# Výstavba protihlukové clony Vepřek

## Vypořádání připomínek

## **Stavba „Výstavba PHC Vepřek“ - připomínky SSZ k dokumentaci odevzdané 6.11. 2015**

SO 05

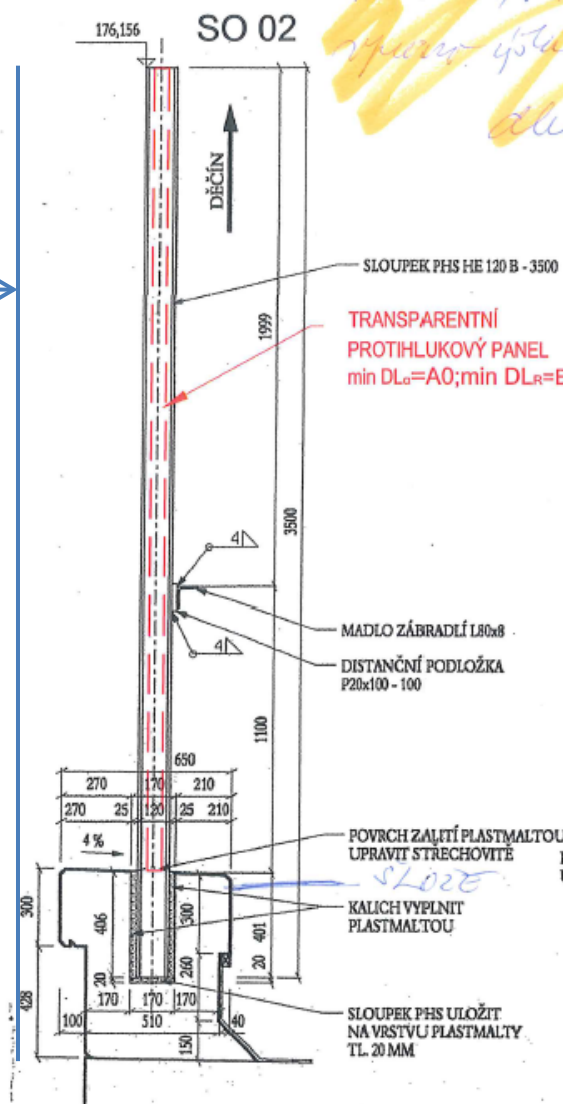
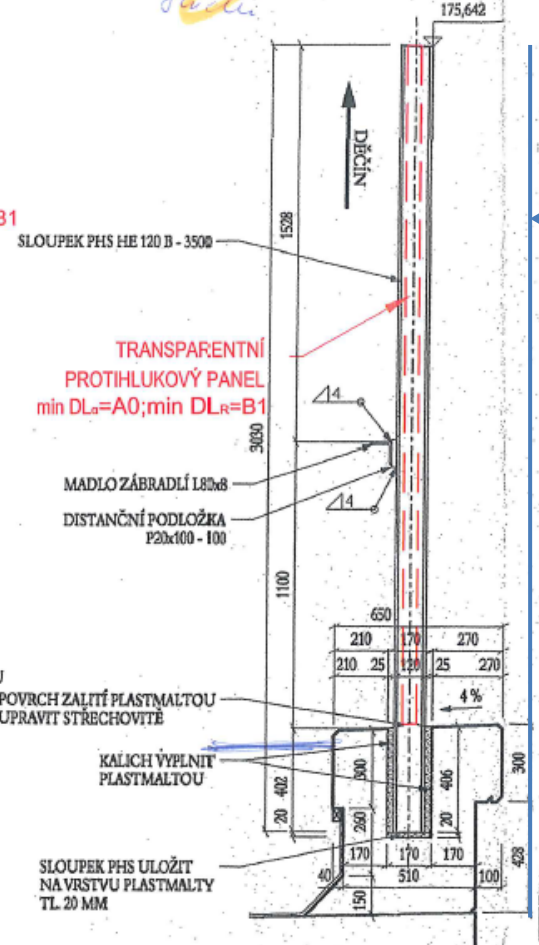
*celková výška PHS 3,5 m  
výška výstraž. PHS 3,0 m  
dle čl. 82 Hmot. předpisu*

SO 12

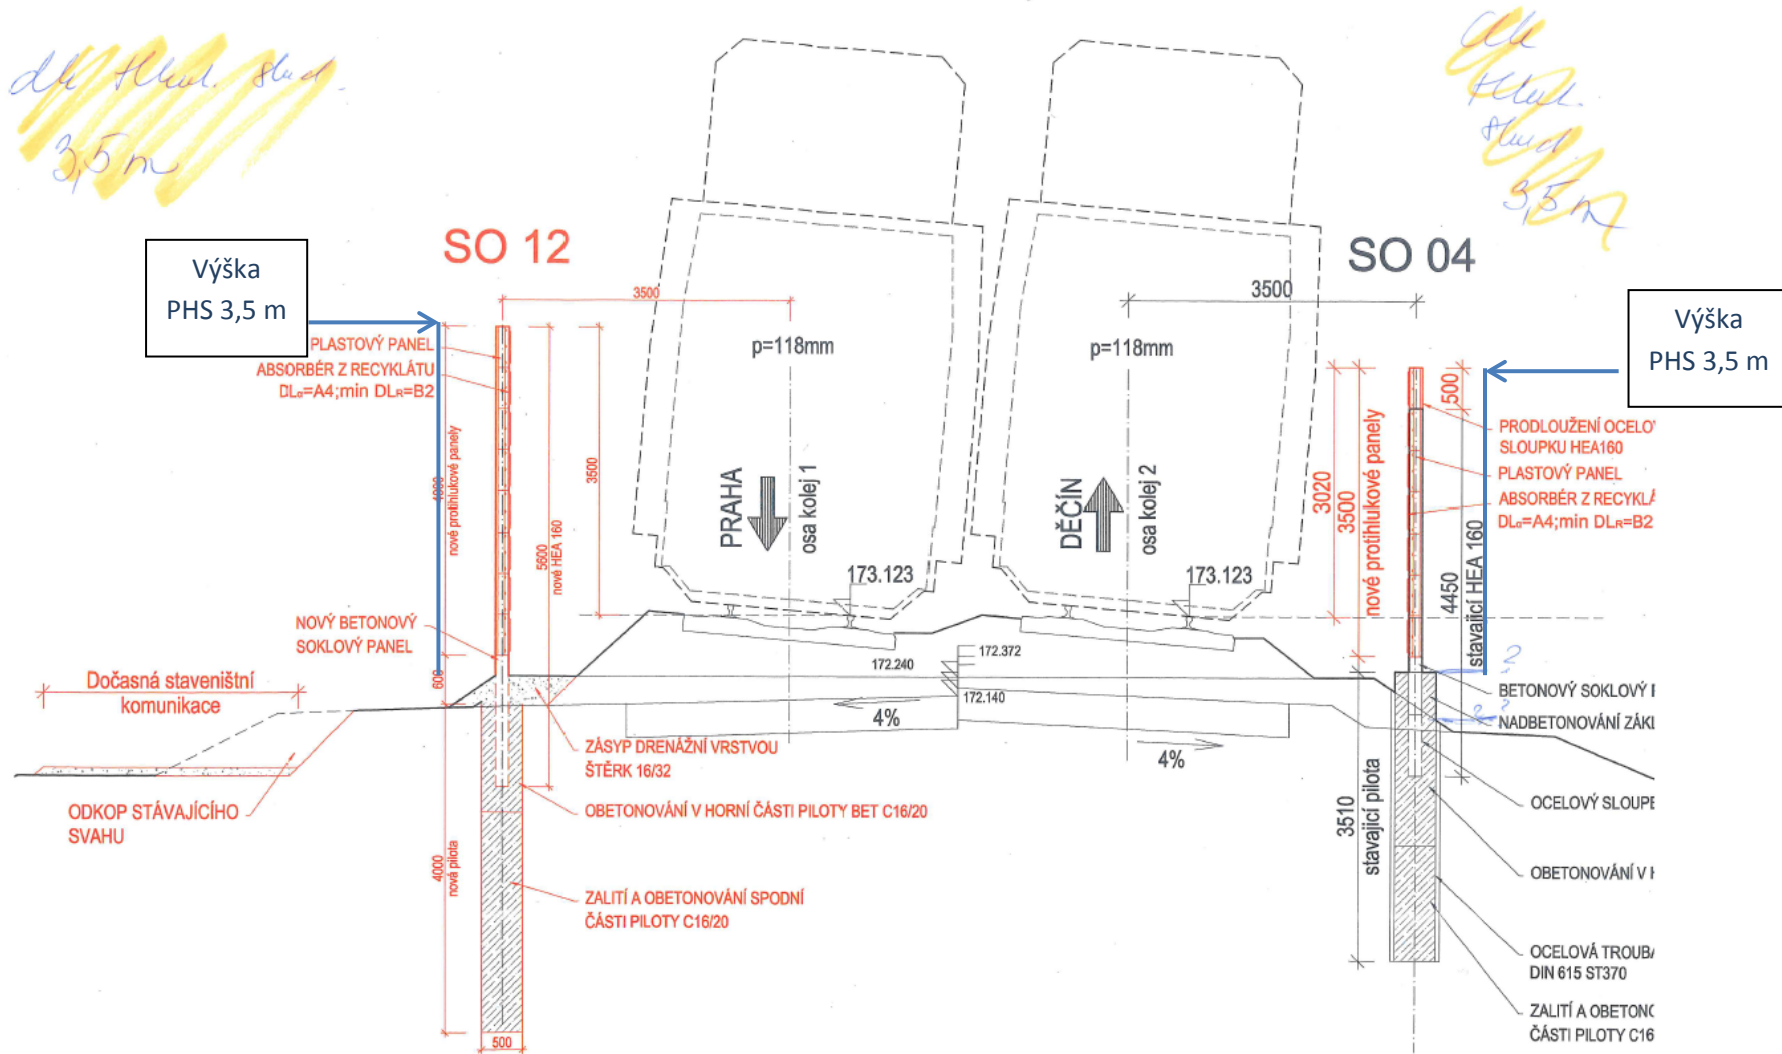
*dl. Hl. sled.  
3,5 m*
